Stekkjarkakki Þ73

Efni: Breyting á deiliskipulagi Elliðaárdals, norðan Stekkjarbakka, Þ73. Reykjavík.

**REYKJAVÍKURBORG - ELLIÐAÁRDALUR
STEEKJARBAKKI - BREYTING Á DEILISKIPULAGI
DEILISKIPULAGSUPPDRATTUR**

Varðar: Stekkjarbakki Þ73, breyting á deiliskipulagi Elliðaárdals, Stekkjarbakki.

Breytt deiliskipulag 1:2000

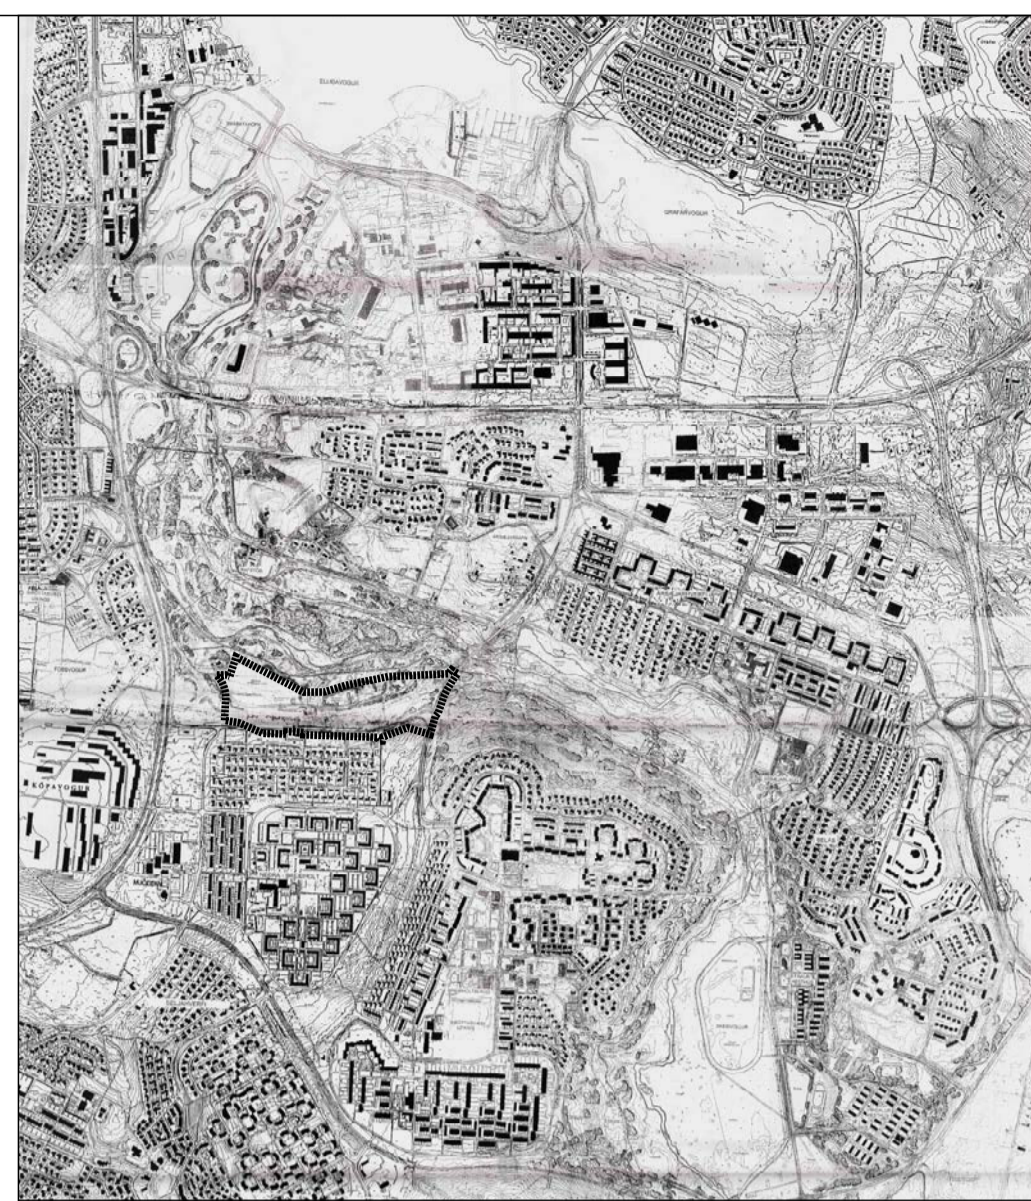
Fram kemur í kafla 6.3 í umhverfisskýrslu að áhrif af lýsingu séu talin óveruleg, verði farið að skilmálum deiliskipulagsins þar um. Í kafla 4.9 í deiliskipulaginu segir að í kafla E2 í staðlinum ÍST EN 12464-2:2007, komi fram mörk um heimila lýsingu. Þennan staðal er ekki að finna í Staðlabúð Staðlaráðs, en þar er hinsvegar að finna staðalinn ÍST EN 12464-2:2014, um lýsingu á vinnusvæðum utanhúss. Þá kemur fram að fara skuli eftir hönnunarleiðbeiningum ILE fyrir svæði E2, við hönnun lýsingar á svæðinu öllu, en þær fylgja ekki með deiliskipulaginu. Skipulagsstofnun telur nauðsynlegt að í skilmálum deiliskipulagsins komi skýrt fram hvaða mörk gilda um heimilað ljósmagn á svæðinu, sérstaklega frá gróðurhvelvingunum. Þá telur stofnunin tilefni til þess að í deiliskipulaginu sé sett fram viðbragðsáætlun, reynist ljósmagn vera meira en skilmálar heimila, sbr. ákvæði í gr. 5.4. í skipulagsreglugerð.

Í svörum við athugasemdum segir að gróður í gróðurhúsum verði ræktaður í lokuðu kerfi og að áburðarmenguðu vatni verði veitt í fráveitukerfi. Skilmála um þetta vantar í deiliskipulagið. Þá er æskilegt að fram koma hvernig skuli að þessu staðið þar sem fráveitulögn Reykjavíkurborgar liggur töluvert hærra í landi en „gólf“ gróðurhvelvinganna.

Í svörum við athugasemdum Veitna segir að settir verði skilmálar um niðurgráfin þil/ styrkingu kringum núverandi fráveitulögn á lóð nr. 3 og gerð áhættumats. Skilmála um þetta vantar í deiliskipulagið.

Fram kemur í skilmálum deiliskipulagsins að lóð nr. 5 sé fyrir bílastæði fyrir starfsemi á lóðum nr. 3 og 4. Í svörum við athugasemdum segir að aðkoma að bílastæðum Biodome sé öllum gestum dalsins opin. Ef ætlunin er að bílastæðin séu opin almenningi þarf það að koma fram í skilmálum.

Eftirfarandi breytingar voru gerðar vegna athugasemda Skipulagsstofnunar:

- Breytt er vísun í Evrópustaðal um lýsingu utanhúss (ný útgáfa) en vegna þess er orðalagi breytt í skilmálum um ljósmengun á svæðinu, m.a. til að vernda gæði myrkurs og næturupplifunar, sjá nánar í kafla 4.9 Lýsing.

- Bætt er við vísun í hönnunarleiðbeiningar ILE og skilmálar settir að fara skuli eftir þeim leiðbeiningum, sjá nánar í kafla 4.9 Lýsing.
- Bætt er við í almenna skilmála í kafla 3 að byggingarleyfissókn skuli fylgja áhættumat fyrir byggingar með tilliti til nálægðar við lagnir á svæðinu og dýpt bygginga.

- Bætt er við í kafla 4.7 *Hljóðvist* hávaða viðmiðunarmörkum fyrir þjónustubúðir sem eru skilgreind 55 dB við húsvegg, en innandyr þarf að uppfylla sbr. annars staðar mörk um 30 dB.

- Bætt er við í kafla 5.1 *Lóðir* að lóð 5 fyrir sameiginleg bílastæði fyrir austursvæði (lóðir 3 og 4) séu jafnfram almenn bílastæði.
- Bætt er við í kafla 5.5 *Veitur* að óheimilt sé að veita áburðarmenguðu vatni úr gróðurhvelvingum út í umhverfið. Einnig að ef affall fráveitu er neðar en fráveitulagnir á svæðinu skal lóðarhafi dæla vatninu í fráveitulagnir.
